Stadt Mayen (Stadtteil Alzheim, Gemarkung Berresheim) Bebauungsplan „Die obere Kond“

Anlage 1
zu Vorlage
5666/2019

W Ü R D I G U N G

der Anregungen geäußert während der Beteiligungsverfahren
gemäß §§ 3 (2) und 4 (2) Baugesetzbuch im Rahmen der Planaufstellung nach § 13 b Baugesetzbuch

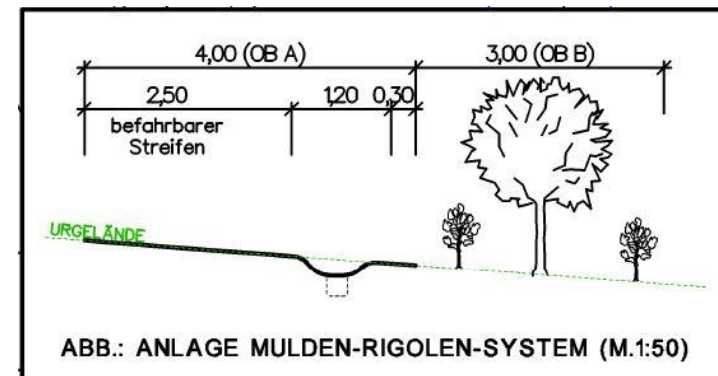
Bezugnehmend auf das Anschreiben vom 15. Mai 2019 möchten wir nach Durchsicht der Planunterlagen nebst Begründung zum Bebauungsplan nochmals auf die Mail von Herrn Helmes vom 07. März 2019 (**siehe Anlage**) verweisen, wo hinsichtlich der Pflege des Mulden-Rigolen-Systems sowie den Winterdienst mit

4. *Bei der so eingezeichneten nicht überbaubaren Fläche könnte die Reinigung und somit auch der Winterdienst ein Problem darstellen. Meines Erachtens wären im vorliegenden Fall für den Winterdienst die Kommune zuständig.*

Zu 2. und 4.: Der befahrbare Streifen innerhalb der Grünfläche (Ordnungsbereich A) wird konzeptionell auf 2,50 m Breite angepasst. Der aktualisierte Bebauungsplanentwurf wird im Anhang der Würdigung wiedergegeben (Planzeichnung, Stand § 4 a (3) BauGB – erneute Beteiligung, unmaßstäblich verkleinert). Siehe auch nachfolgenden Systemschnitt:

Unter Verweis auf vorstehende Ausführungen wird die Stellungnahme zur Kenntnis genommen. Es wird kein grundsätzlicher Planänderungsbedarf erkannt. Der Systemschnitt zum Mulden-Rigolen-System wird entsprechend der Würdigung angepasst (Erhöhung der Breite befahrbarer Streifen auf 2,5 m).

Bebauungsplanentwurf (Planzeichnung, Stand § 4 a (3) BauGB – erneute Beteiligung, unmaßstäblich verkleinert)

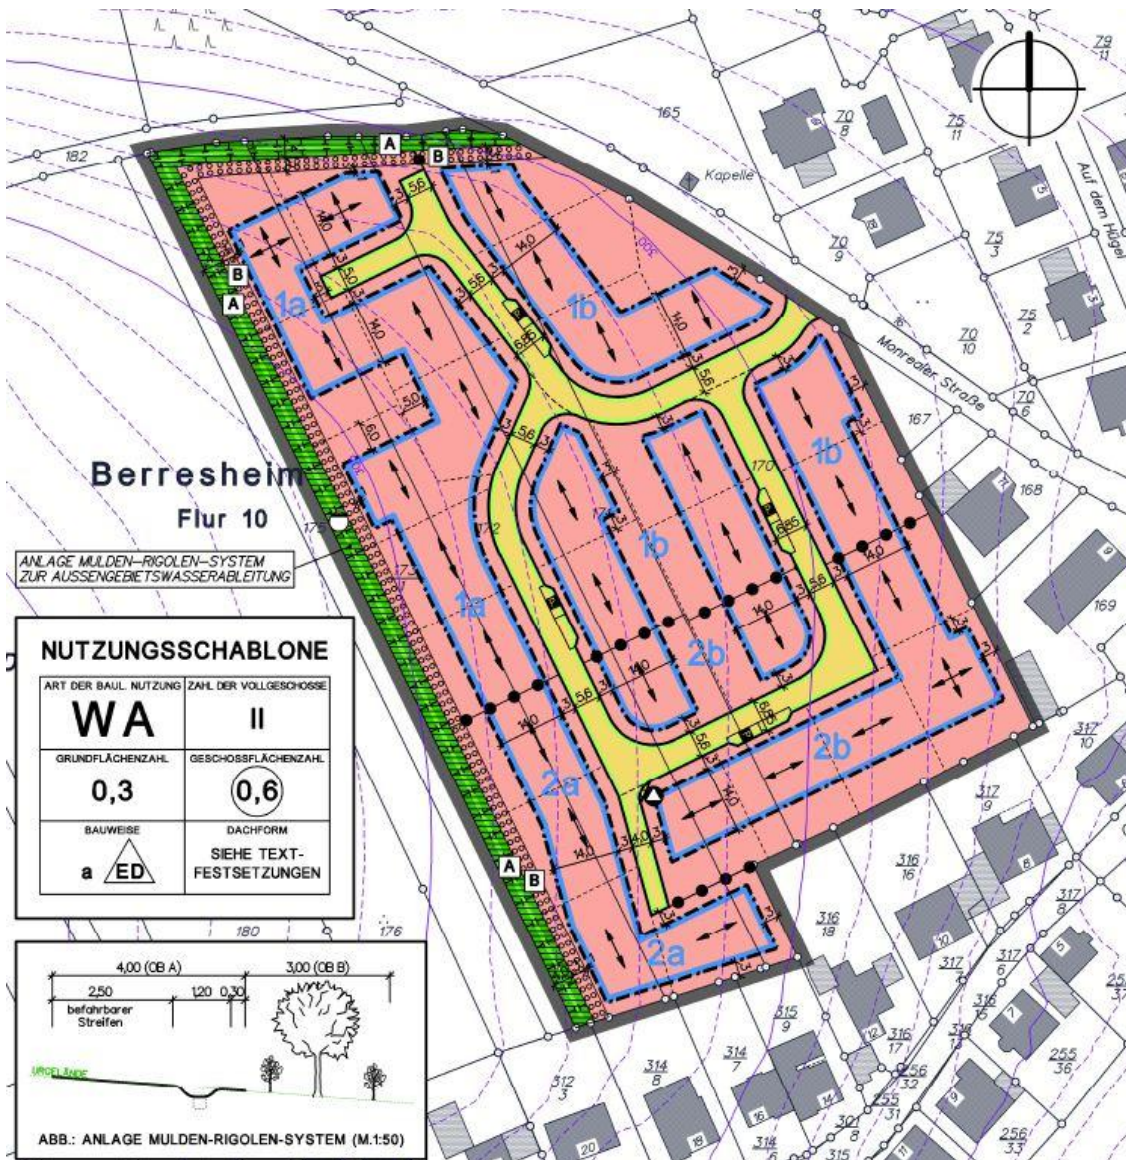
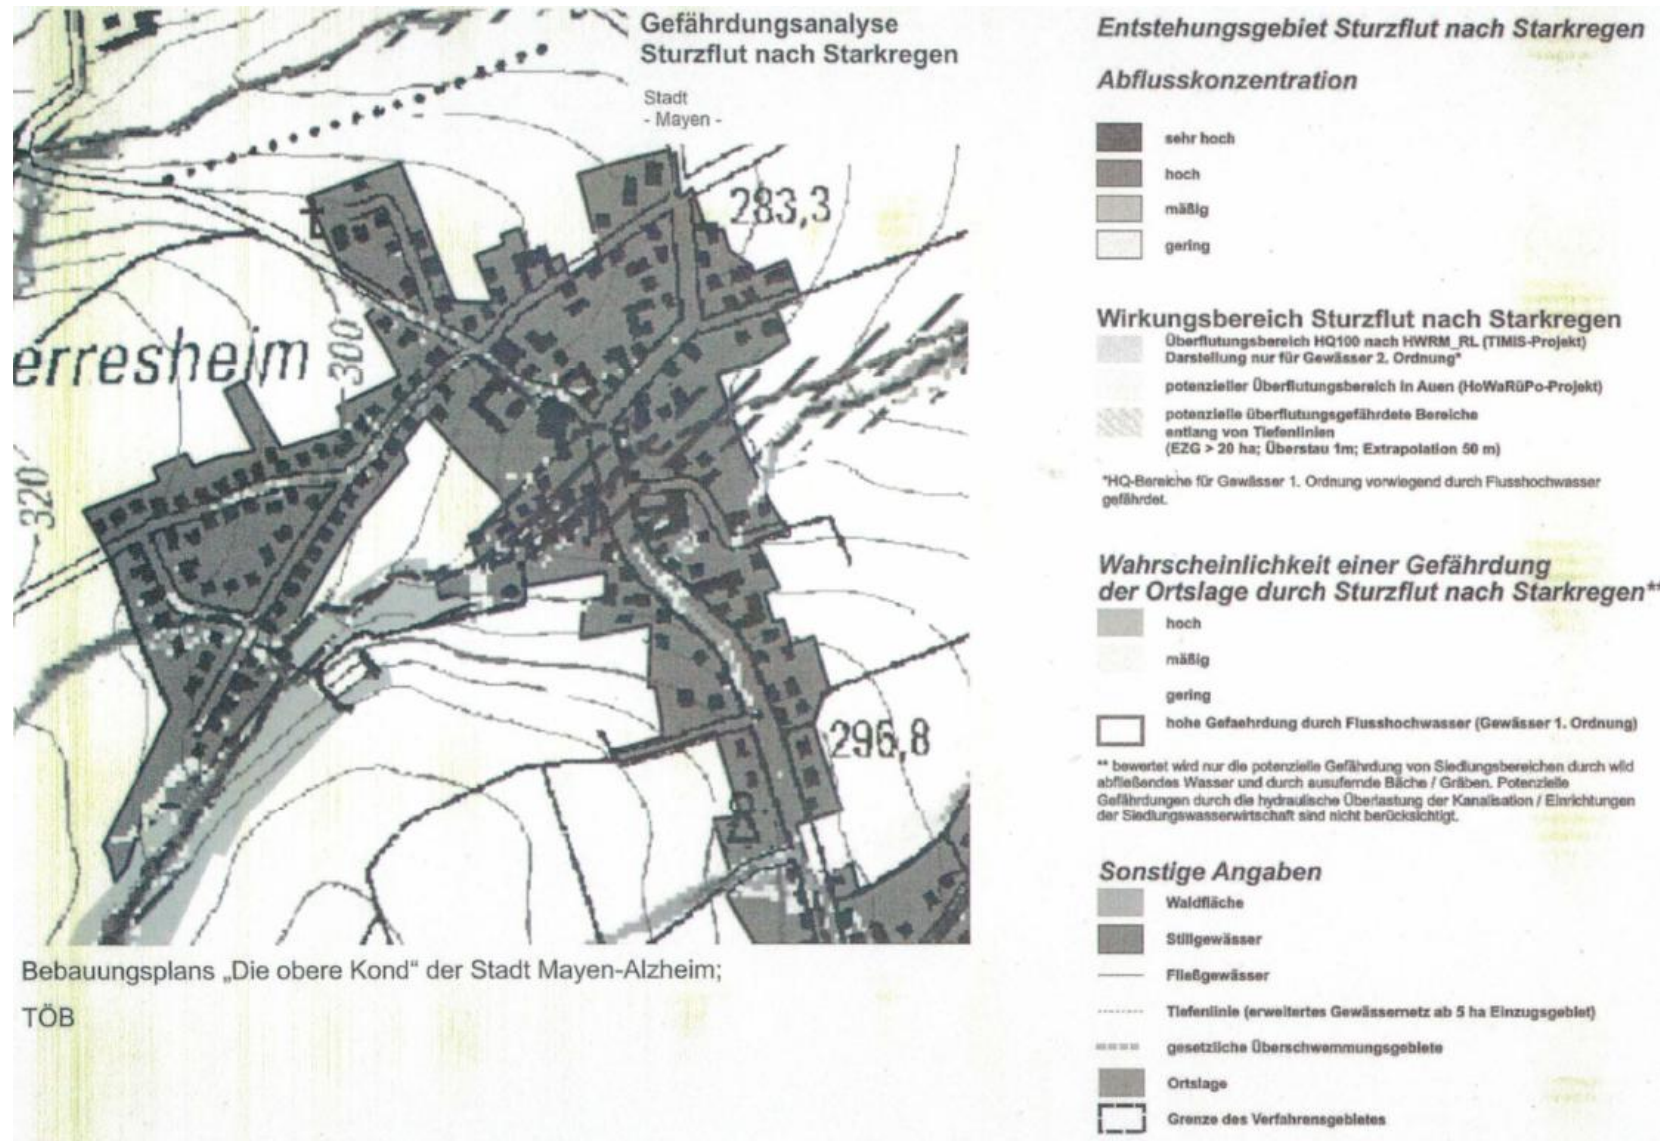
Ergänzt wird der Hinweis darauf, dass es sich für den Bebauungsplanentwurf ergibt, dass das Plangebiet nach Westen vergrößert wird: Hinzunahme des Flurstücks 173/1 in den Geltungsbereich des Bebauungsplans. Damit ergibt sich eine etwas geänderte städtebauliche Erschließungskonzeption. Diese bringt es zudem mit sich, dass Baugrenzen am westlichen Plangebietsrand überwiegend weiter weg von der Festsetzung zur Pflanzbindung im Ordnungsbereich B platziert werden können. Damit wird der Anregung indirekt überwiegend entsprochen.

Aufgrund der vorgesehenen Vergrößerung des Plangebietes, die mit einer Anpassung des städtebaulichen Entwurfs einhergeht, rücken die nördlichen Baugrenzen zudem noch weiter ab vom Wirtschaftsweg, so dass hierdurch das potentielle Konfliktpotential minimiert wird.
